Inhaltsverzeichnis Einwendungen

**Ergänzendes Planfeststellungsverfahren für die Errichtung einer
Hochwasserrückhaltung in Waldsee, Altrip und Neuhofen
Hier: Einwendungen der Ortsgemeinde Altrip, des Zweckverbandes**

Abb. 1: Ausschnitt Jägerwiese

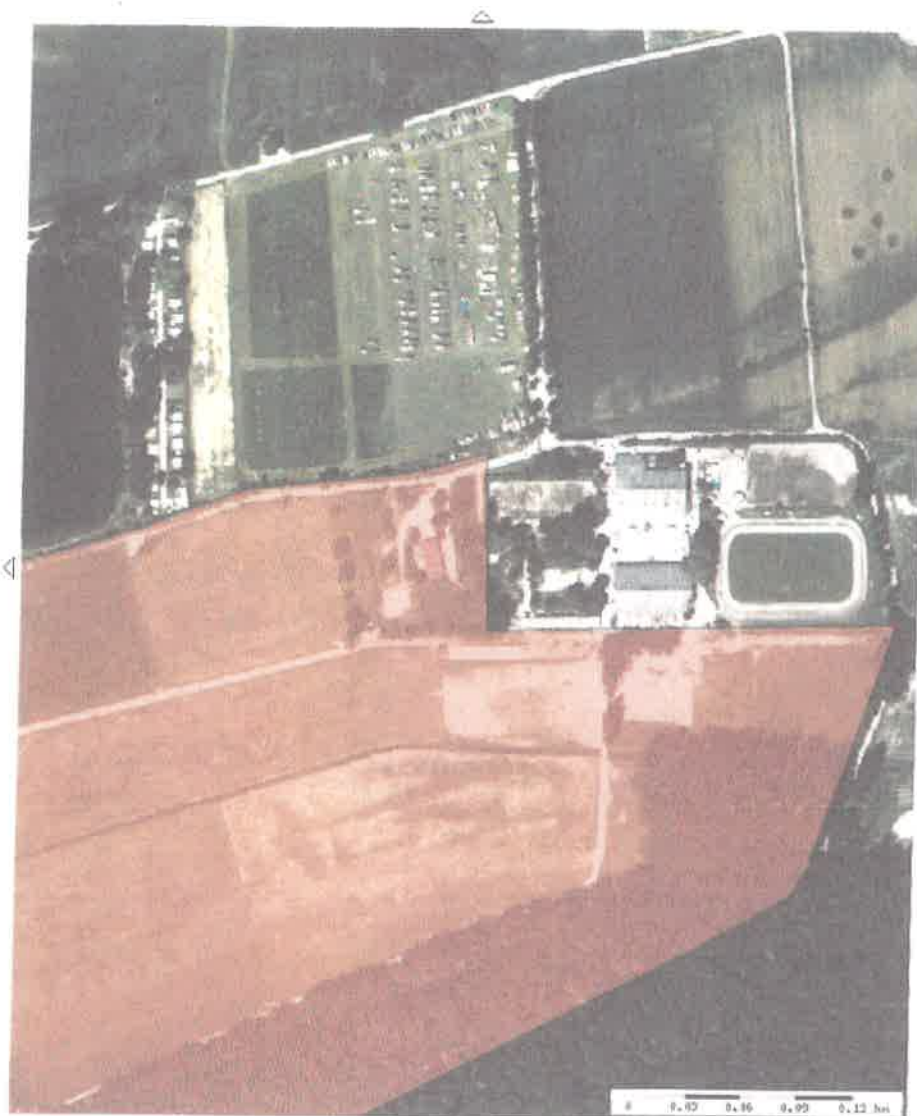
Karte 2 zur FFH-VU weist große Konzentrationen des Hirschkäfers an den Waldrändern außerhalb des FFH-Gebietes aus. Hier wird eine unzureichende Abgrenzung offensichtlich. Es handelt sich dabei nicht nur um eine einmalige Situation, wie frühere Erhebungen belegen: Bei nur einer einzigen Begehung außerhalb des gemeldeten FFH-Gebietes am 13.6.2006 konnten 250 Hirschkäfer **beobachtet** werden.

VRL8: mögliche Ergänzung

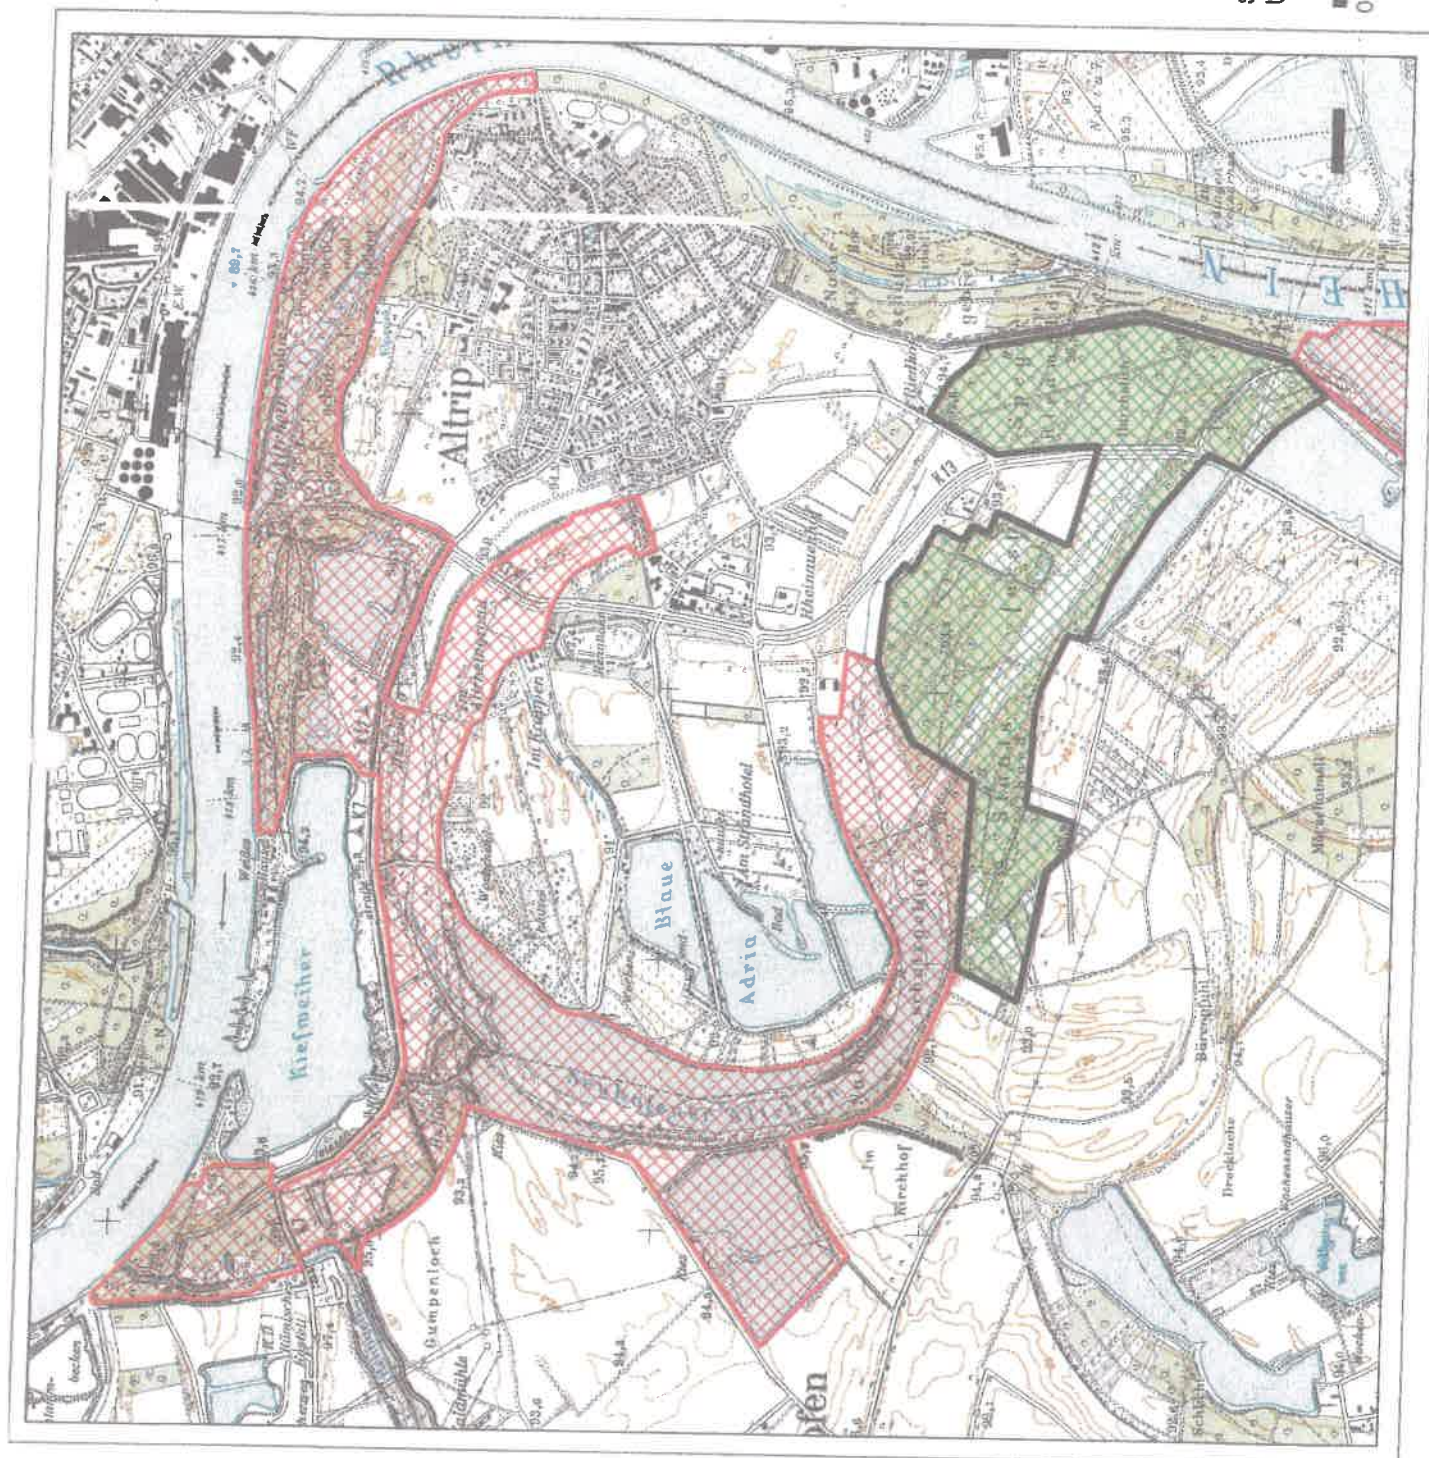
Bei Mittel- und Schwarzspecht liegt die Mehrzahl der Fundpunkte außerhalb des gemeldeten Gebietes, aber innerhalb des Ergänzungsvorschlages. Deshalb lässt sich zusammenfassen, dass der Bereich zwischen dem ausgewiesenen Vogelschutzgebiet 6516-401 und dem Rhein östlich des Naturschutzgebietes „Horreninsel“ aufgrund der in verschiedenen Untersuchungen nachgewiesenen Vogelbestände ein faktisches Vogelschutzgebiet darstellt. Denn das Vorkommen der als „Hauptvorkommen“ be-
